ADDENDA C - RÉPONSES AUX QUESTIONS ET COMMENTAIRES ADDITIONNELS

Projet d'une installation de liquéfaction de gaz
naturel sur le territoire de la ville de Bécancour

Étude d'impact sur l'environnement déposée au
Ministère du Développement Durable, de
l'Environnement et de la Lutte contre les
changements climatiques (MDDELCC)

octobre 2014
RAPPORT - F00
Projet n°617039

Figure K.3 Risque individuel du projet

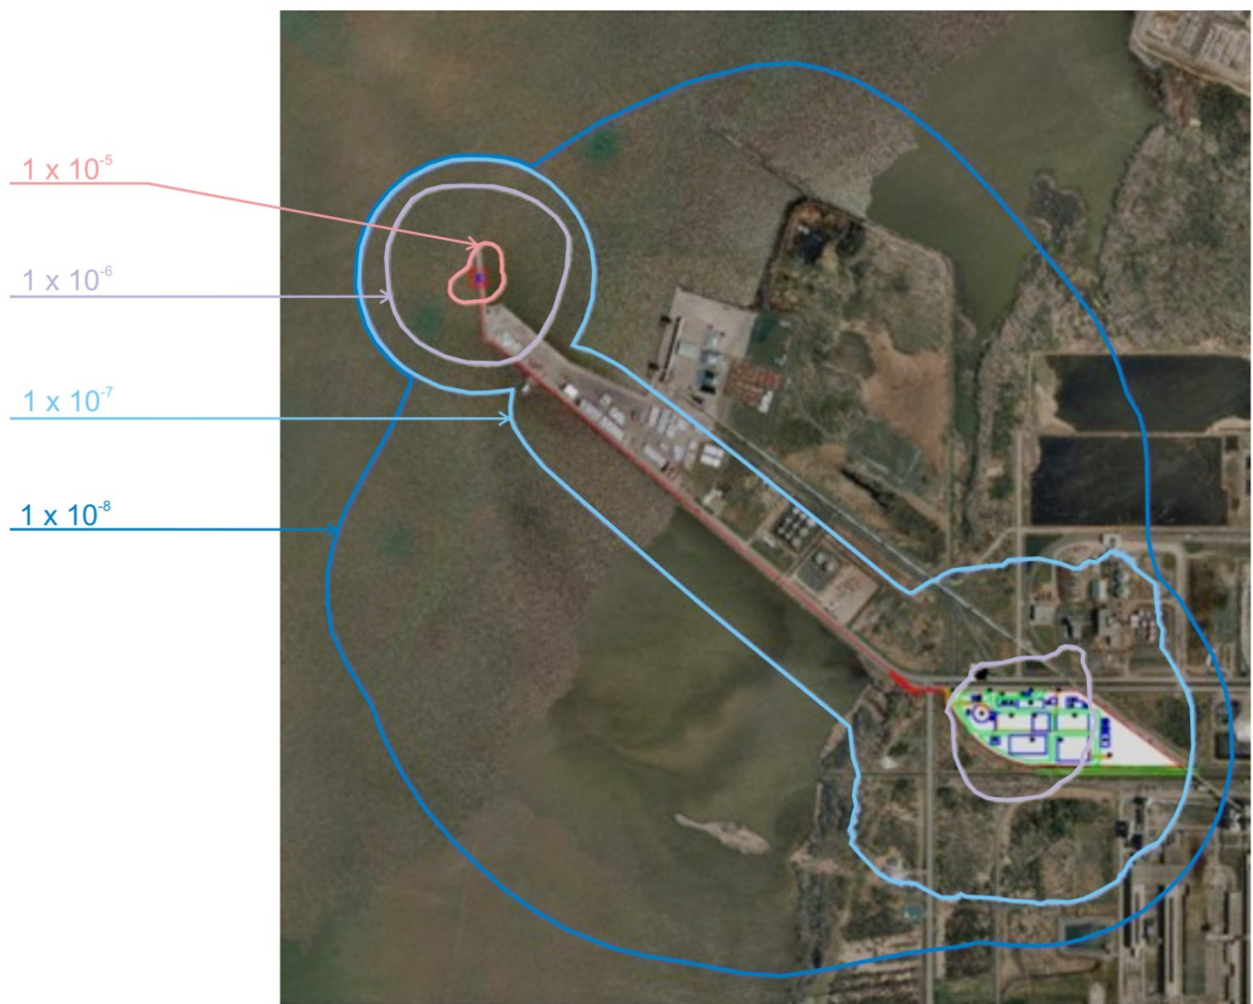
Le présent document présente la méthodologie et les résultats de l'évaluation du risque individuel pour le projet d'usine de liquéfaction de Stolt LNGaz à Bécancour. Ce document constitue la réponse au commentaire QC-30 et à la question QC-50 de l'addenda B de l'étude d'impact sur l'environnement du projet.

La figure K.3 illustre la répartition des niveaux de risque individuel autour des installations du projet d'usine de liquéfaction de Stolt LNGaz à Bécancour. Tel qu'indiqué, les niveaux de risque supérieur à 10^{-8} par an sont restreints au PIPB et au fleuve St-Laurent à proximité de la jetée. Il n'y a pas de population exposée à un risque supérieur à 10^{-6} par an ou de bâtiments vulnérables exposés à un risque supérieur à 3×10^{-7} par an, ce qui est conforme aux critères d'acceptabilité mentionnés à la section 5.
